**SAGE de la Vallée de la Bresle
18 novembre 2013**

- Sollicitation de l'avis de la Commission Locale de l'Eau du SAGE de la vallée de la Bresle sur le dossier de demande d'autorisation au titre de la loi sur l'eau visant la construction d'une nouvelle station d'épuration à Bouvaincourt-sur-Bresle et la création de nouveaux réseaux de transfert.

Figure 1 : Plan de la solution technique retenue (IRH, 2012)

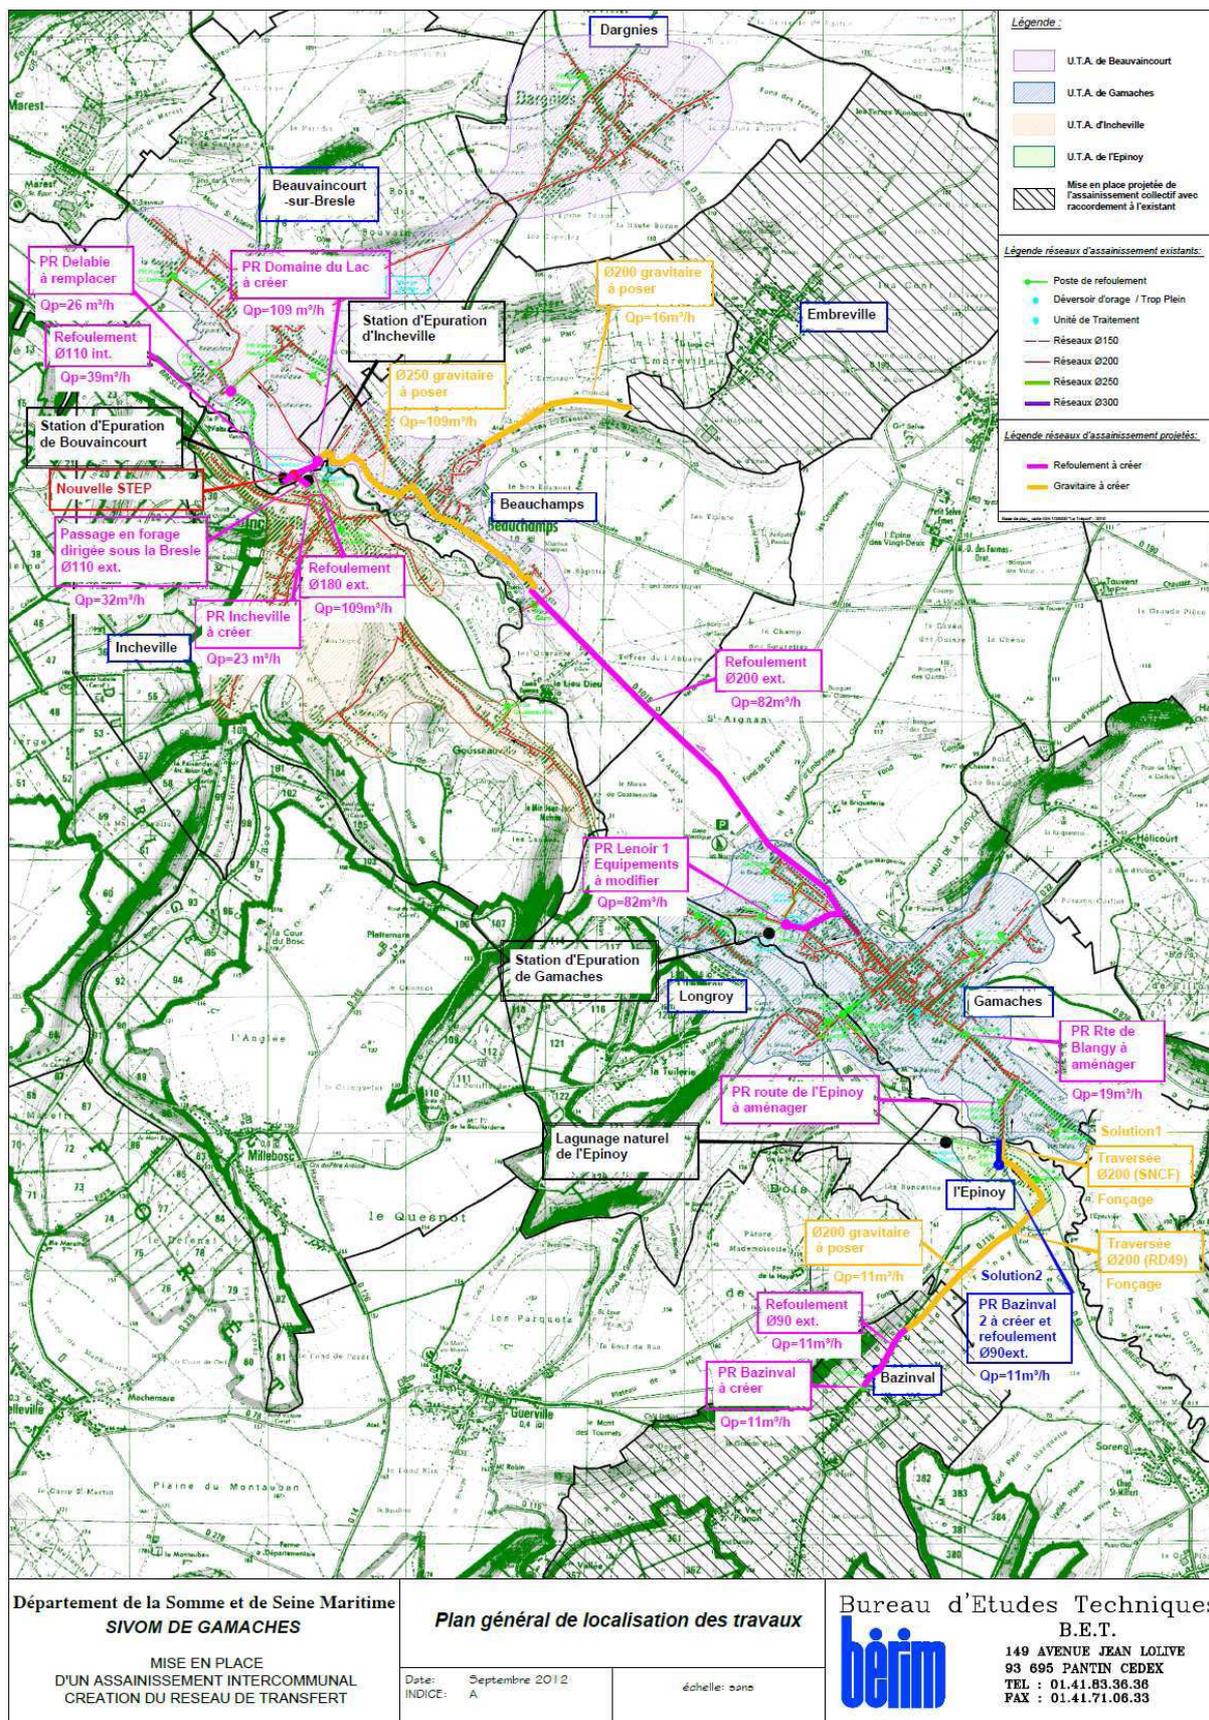
L'animatrice du SAGE indique à la Commission permanente que le hameau de l'Epinoy fait partie de la zone d'étude. Le Président Bignon s'interroge sur le devenir du raccordement de ce hameau à un réseau d'assainissement collectif.

M. Lefrancq informe la Commission permanente qu'il était initialement envisagé de raccorder le hameau de l'Epinoy à la future station de Bouvaincourt mais que le SIAEPA Rieux – Monchaux s'était finalement retiré du projet. M. Torterotot ajoute que ce raccordement est dépendant des évolutions futures des compétences eau et assainissement.

M. Moroy précise que pour envisager un éventuel raccordement du hameau de l'Epinoy à la future STEP de Bouvaincourt, cela ne doit remettre en cause ni la faisabilité technique ni l'économie globale du projet.
